Roma, 7 aprile 2023

Spett.le
Ministero dell'Ambiente
e della Sicurezza
Energetica
Settore Valutazioni
e Autorizzazioni Ambientali
VAS - VIA - AIA

Oggetto: Osservazioni del Comitato “TOR DI QUINTO” e di singoli cittadini proprietari, residenti e/o domiciliati nelle zone coinvolge dal “Progetto di Fattibilità Tecnico Economica della Gronda Merci di Roma, cintura Nord: Lotto 1A Valle Aurelia-Vigna Clara” – Cod. Procedura ID VIP/ID MATTM 8334

(cfr. *Planimetria di localizzazione degli interventi di mitigazione acustica (Tav. 3 di 3)*).

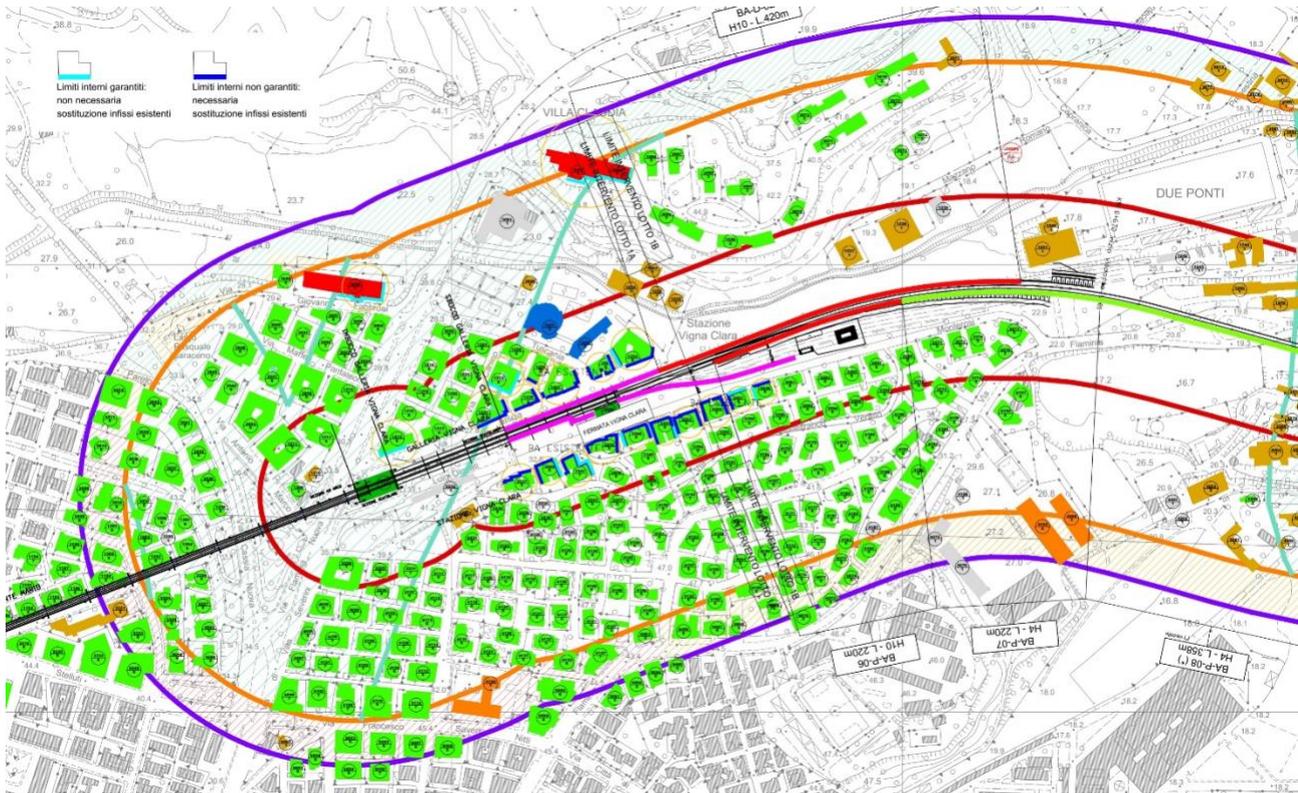
Le prescrizioni di RFI per la mitigazione del rumore, nei casi in cui dalle simulazioni effettuate sulla base di soli modelli teorici le barriere antirumore non consentissero un contenimento adeguato del disturbo entro i limiti di legge, prevedono addirittura la sostituzione degli infissi con soluzioni in grado di limitare il rumore residuo!

Si noti che per gli edifici di via Tuscania e via Monterosi in corrispondenza della “sezione scatolare”, ovvero la parte coperta della stazione di Vigna Clara (Piazza Diodati) il problema della sostituzione degli infissi, secondo RFI, “non si pone”, confermando indirettamente l’efficacia della soluzione “scatolare” ovvero della copertura/interramento della ferrovia.

Il problema, anche se con marginali differenze di distanze fra abitazioni e ferrovia e di conseguenti marginali differenze di intensità, coinvolge tutti i palazzi di via Tuscia e via Monterosi, a prescindere dalla rispondenza alle normative di legge, in termini di disturbo e impatto sulla salute dei cittadini residenti.

TAVOLA A

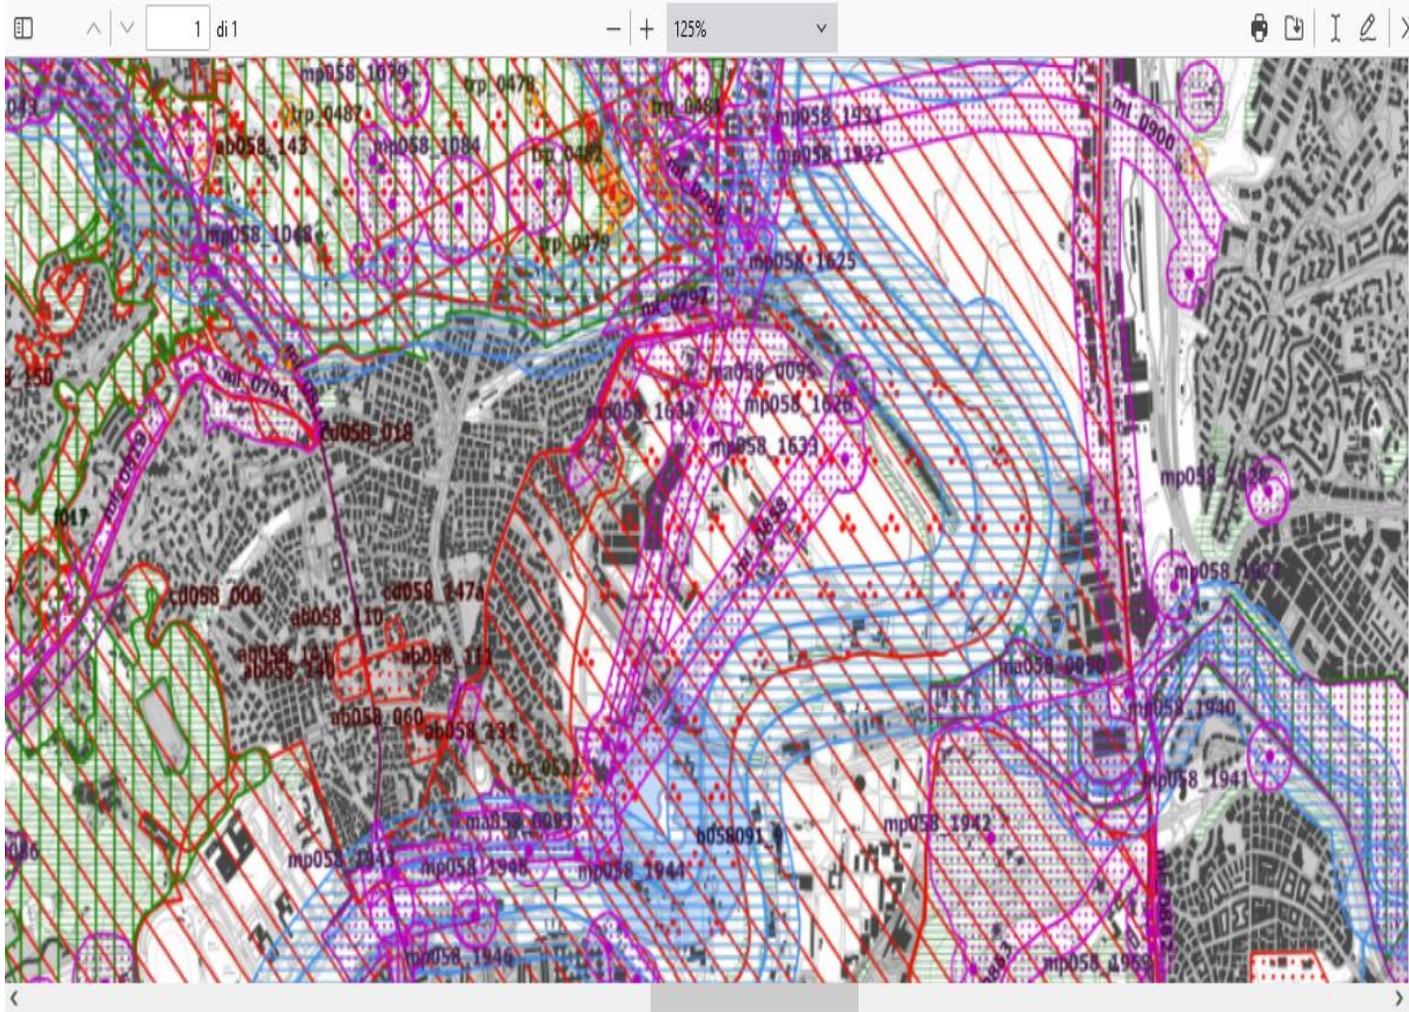
- a) **emerge la presenza su quasi tutto il tracciato proposto** (con l'eccezione dell'attuale Stazione di Vigna Clara senza soprassegni a colori) **di precisi vincoli paesaggistici** (Tavola B); ogni intervento **deve quindi prevedere l'autorizzazione paesaggistica** (Soprintendenza competente per il paesaggio) **con il propedeutico ed endo-procedimentale parere della Soprintendenza archeologica** (i principali vincoli riguardano DM di Veio in campitura diagonale rossa – beni archeologici puntinato in viola- corsi d'acqua righe orizzontali in celeste).

- b) Dalle prescrizioni della Tavola A che determina i livelli di tutela, **emerge la presenza di un bordo adiacente al rilevato degli anni trenta (occupato da insediamenti produttivi prevalentemente abusivi) con destinazione di "Paesaggio degli insediamenti in evoluzione"** ove l'intervento infrastrutturale risulta consentito mentre lo stesso risulta in contrasto

in adiacenza della Torre sulla Via Flaminia ove è presente il “Paesaggio parchi ville e giardini storici” (verde a righe rosse) ove sembrano previsti gli attraversamenti su piloni nonché all’altezza dello sbocco dell’Aniene nel Tevere, punto di elevatissima delicatezza paesaggistico-ambientale ove è presente il “Paesaggio naturale di continuità”.

Per queste ragioni, il progetto attuale dell'opera è del tutto incompatibile con il contesto urbano e sociale in cui si pretenderebbe di inserire, e si chiede dunque la valutazione di ogni più opportuna variante tesa al rispetto della tendenza progettuale vigente.
